第1回検討会を踏まえた今後の対応(案)について

平成27年3月

第1回検討会を踏まえた今後の対応（案）について

縦断図

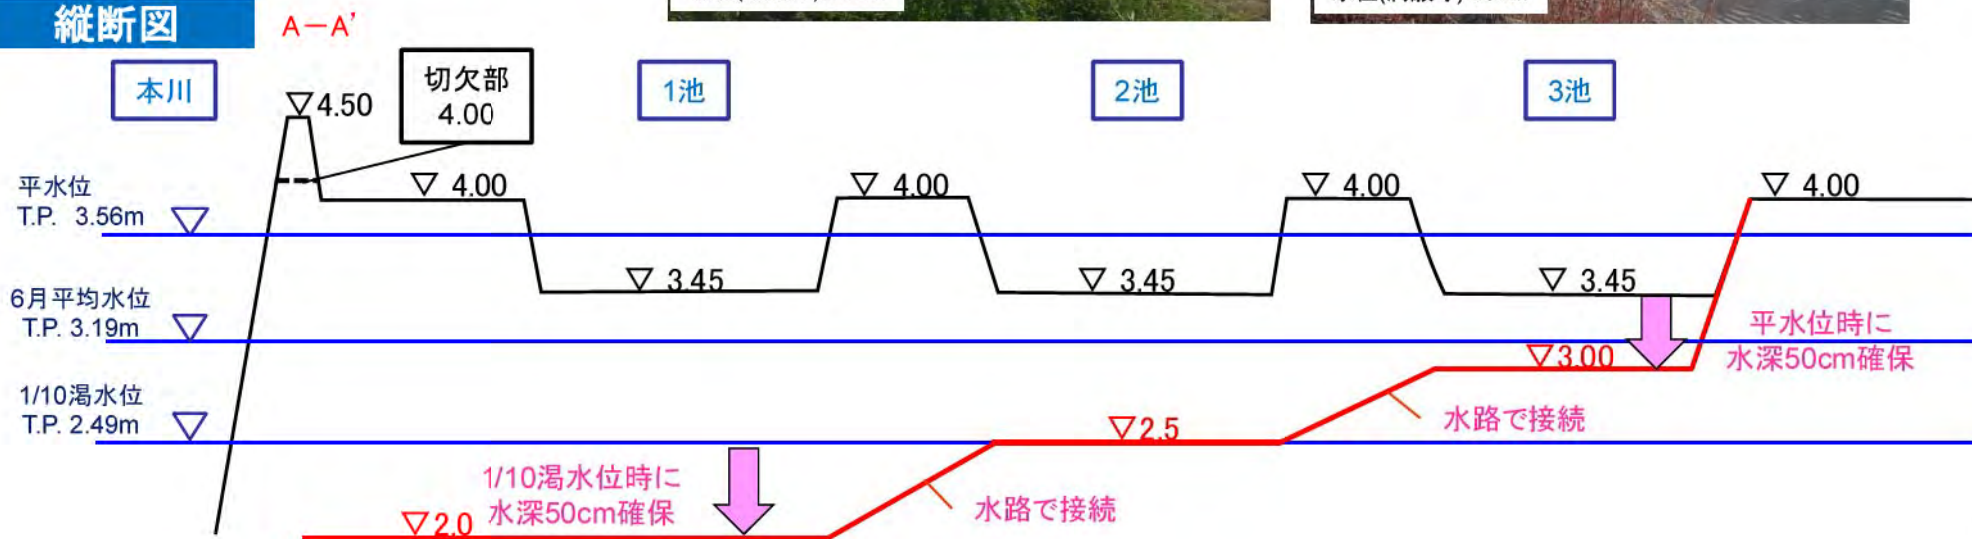
ご意見	今後の対応（案）	備考（再生計画書ページ）
■モニタリングについて		
・モニタリングは、整備形状だけに着目するのではなく、再生の目的・期待する機能に対して、モニタリング計画を立案すること。	ご意見を踏まえ、再生計画に反映した。	p.5-2 モニタリング計画
■ワンドについて（共通）		
①自然再生の設計では、横断形状と平面形状の両方を考慮し設計することが重要であり、その際、ワンドの規模感を意識しておく必要がある。	ご意見を踏まえ、再生計画に反映した。	p.4-11 論瀨地区、資料2
②定期的に、定点撮影やUAV(無人飛行機)からの写真撮影を行い、形状や植生をモニタリングするとよい。	ご意見を踏まえ、再生計画に反映した。	p.5-2 モニタリング計画
③UAVに、赤外線カメラを搭載すれば、水温や植生の判定が可能となり有用である。	ご意見を踏まえ、焼山地区ワンドにて実施。	p.5-2 モニタリング計画、添付資料-1
④植生のモニタリング方法については、植生図や模式図だけだと、適切な評価ができない。植物の種類がどの様に変遷しているのか、貴重種が出てくるのかなど、何が重要なかを検討してモニタリング計画を設定してほしい。	ご意見を踏まえ、再生計画に反映した。	p.5-2 モニタリング計画
⑤施工途中でも見せてもらって、関係者の意見を反映させながら施工してほしい。	施工の途中段階で、現地見学会を実施。ご意見をうかがいたい。	
⑥ワンドでは、溶存酸素や、魚類の生息に重要なミクリなどの水草の生育をモニタリングしてはどうか。	ご意見を踏まえ、再生計画に反映した。	p.5-2 モニタリング計画
⑦モニタリング結果を、今後のワンド再生に活かしていくならば、植生や魚類の影響評価が重要である。	ご意見を踏まえ、再生計画に反映した。	p.5-2 モニタリング計画
⑧早出川の県管理区間のところには、いいワンドが沢山ある。早出川で見られる本来のワンドをモデルにしたらどうか。	ご意見を踏まえ、再生計画に反映した。	p.4-8 ワンド等湿地の再生手法
■焼山地区ワンド再生について		
①ワンド下流の水路を広げて、水の出入りをよくしないと流木が入ってしまう恐れがある。	河川巡視時等でモニタリングしていく。

- ・魚類の主な産卵・成長期の5月～6月頃に、ワンドとして機能するよう改良する。
- ・本川に最も近い第1池は、1/10濁水位時でも、水深50cmが確保できるよう切り下げる。
- ・第2池、第3池は、水位の変動に応じて冠水するよう、第1池と水路にて接続させる。
